1-7-68

Vedr. AGC- kredsløb i SAILOR 66T.

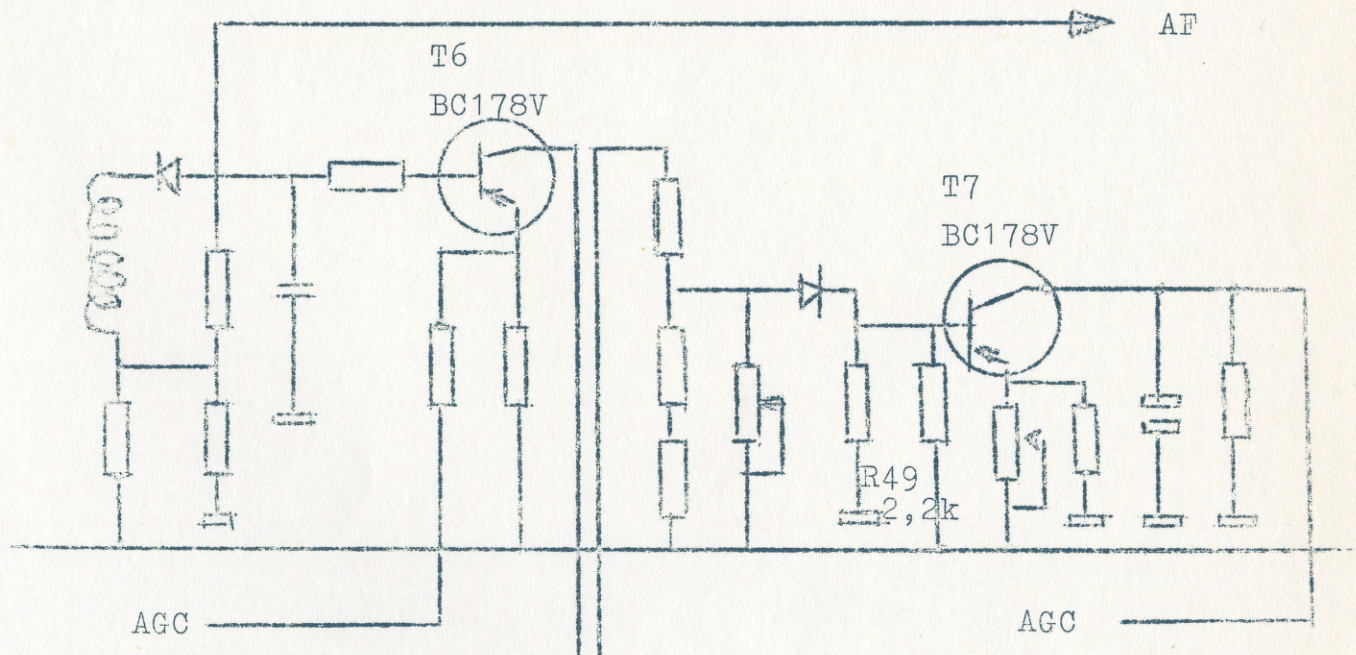
På grund af for stor tolerance i strømforstærkningen i transistorerne T6 og T7 (2N3703) er disse fra serie C udskiftet med BC178V. Det vil sige, at et eventuelt lager af 2N3703 stadig kan benyttes til reparation, Samtidig er R49 (1k ohm) udskiftet med et 2,2k ohm semi-variabelt potentiometer, som indstiller AGC-spændingen til RF-transistoren (T1). Potentiometret er indstillet fra fabrikken.
